致：元朗區議會交通及運輸委員會陸頌雄主席

日期：2011 年 7 月 11 日

### 要求修葺元朗宏樂街至山貝河行人路

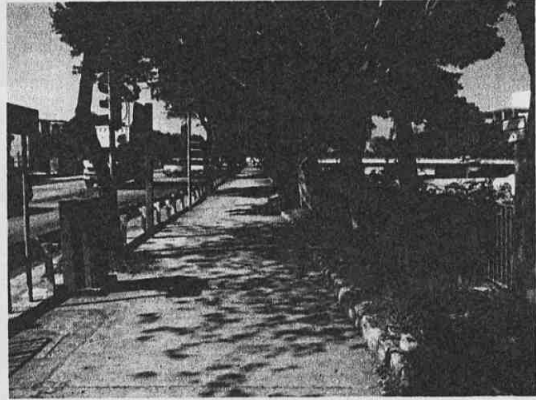
1) 路面有裂痕及凹凸不平

2) 梯級破裂

有關行人路面和梯級出現破損情況，本署正安排維修工程，工程預計八月完成。

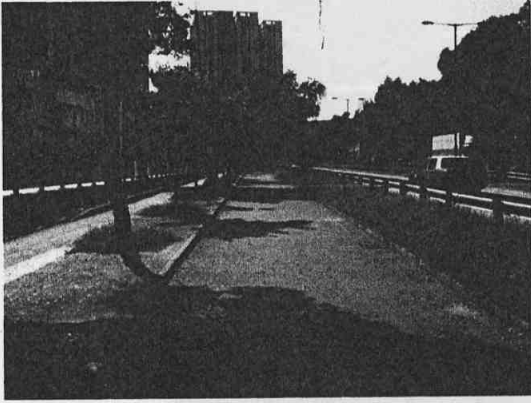
3) 車輛亂泊

對於宏樂街有非法泊車之問題，警方會根據『靈活執行交通法例政策』按實際情況執行檢控違規車輛及管制交通。

為確保道路使用者的安全及保持道路暢通，警方會繼續監察及採取行動，對不負責任司機提出檢控。

有關車輛違例停泊事宜，因涉及交通管理和執法問題，應由警務署及運輸署回應。
